„Adaptacja i wyposażenie pomieszczenia na potrzeby głównego węzła sieci serwerowni (m.in. wykonanie prac remontowych, wyposażenie pomieszczenia w drzwi antywłamaniowe, wykonanie niezbędnych instalacji w zakresie zasilania elektrycznego oraz montaż systemu klimatyzacji)”

ZP.2.1.2013

dotyczy: zmiany treści Instrukcji dla Wykonawców oraz odpowiedzi na pytania zadane przez Wykonawców dotyczące przetargu pisemnego pn.

Fot. 1 Złącze kablowe (tablica bezpiecznikowa będzie się znajdowała z lewej strony filara).

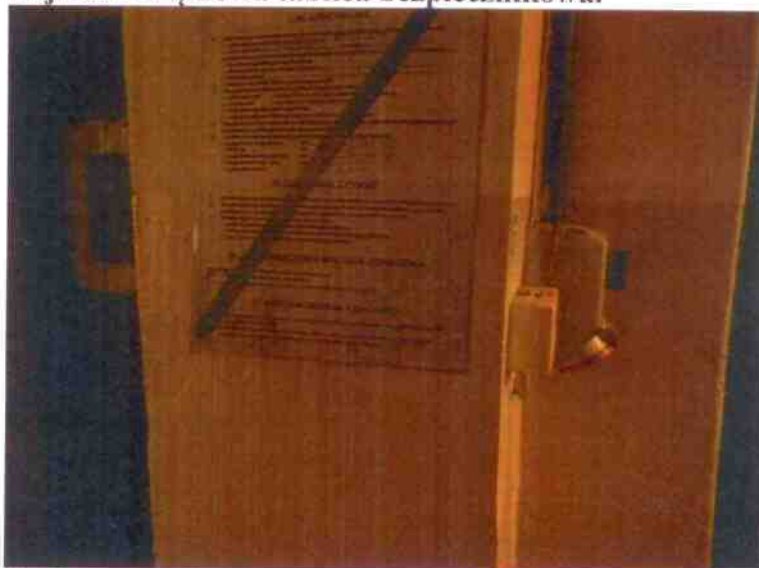
Gdzie znajduje się złącze kablowe, z którego ma być zasilona tablica serwerowni?

Złącze kablowe znajduje się w piwnicy budynku, z prawej strony filara, na którym ma znajdować się nowa tablica bezpiecznikowa.
